TITLE I/C, AMPL ASSY, 25/80/100W, 2.5-2.7 GHz W/FF (1586-1117)

DWN	MAS	1/31/98	DWG. NO.		REV
CHK	JCM	2/18/98	1586-8117		B0
REL	JCM	2/18/98	C	SCALE ---	SHEET 1 OF 1

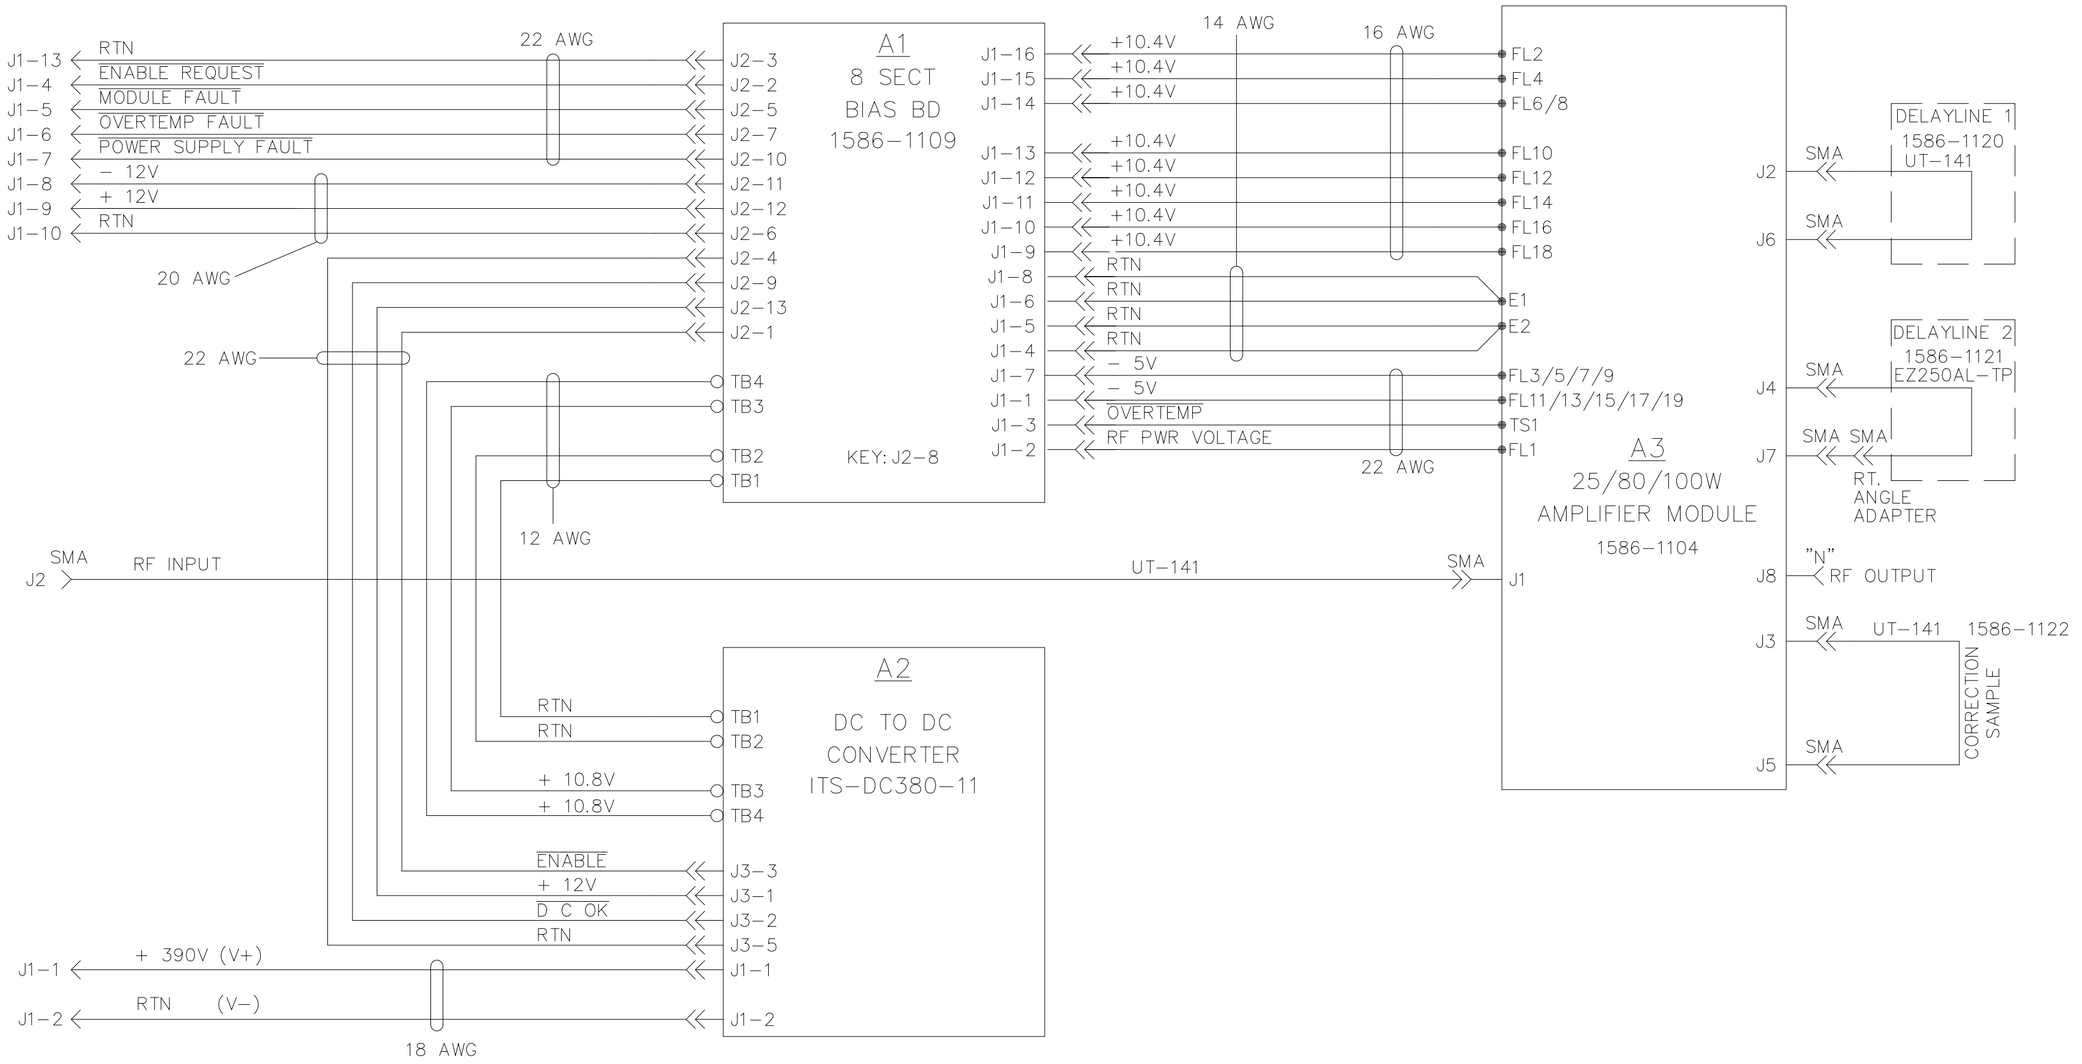
AT A3: ADDED FL3, 7, 8, 9, 13, 15, 17 AND 19. (SAK)			
BO	20005784	5/17/99	JCM
A2-J1-1 WAS A2-J2 AND A2-J1-2 WAS A2-J1. (MAS)			
AO	20014594	1/26/99	JCM
A3-FL11 WAS A3-FL15. A2-J3-1 WAS A2-J3-5. A2-J3-2 WAS A2-J3-4. A2-J3-5 WAS A2-J3-1. (SAK)			
2	9483	8/5/98	JCM
DELETED JUMPER FROM A3-FL6 TO FL8. A3-FL5 WAS A3-FL3. (RFB)			
1	9418	4/23/98	JCM
AT A1, J1-1 THRU J1-16 REVERSED VALUES. REVERSED SEX OF J1. AT J1-5 MODULE FAULT WAS OUTPUT AMP STAUS. AT A2 DELETED SEE NOTE #1 AND AT A2-J3-4 D C OK WAS D C PWR GOOD. DELETED NOTE #1. ADDED UT-141 AT DELAYLINE 1. ADDED EZ250AL-TP AT DELAYLINE 2. BETWEEN A3-J7 AND DELAYLINE 2 ADDED SMA RT ANGLE ADAPTER. (MAS)			
0	---	2/18/98	JCM
REV	ECO	DATE	APV
